# VERKSTADS- MEDDELANDE

BETR.  
AUTOMATISK  
VÄXELLÅDA

164 E

### Ny planetväxel, solhjul saxel och kopplingshus

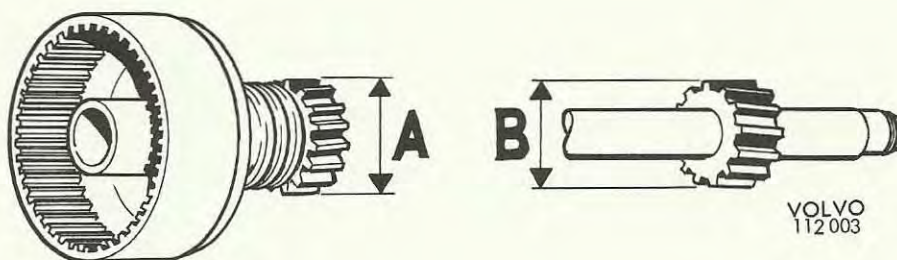
På växellåda 254657 har från och med tillverkningsnummer 319 - 15618 införts en kraftigare planetväxel (samma som på växellåda 254751 för taxi). Nedanstående detaljer berörs

Utgående och tillkommande detaljer får inte monteras blandade. Bakre och främre solhjulen kan skiljas åt genom uppmätning, se nedanstående bild.

A. För 1220 524 = 55,3 mm  
Övriga = 53,5 mm

B. För 1220 527 = 49,3 mm  
Övriga = 47 mm
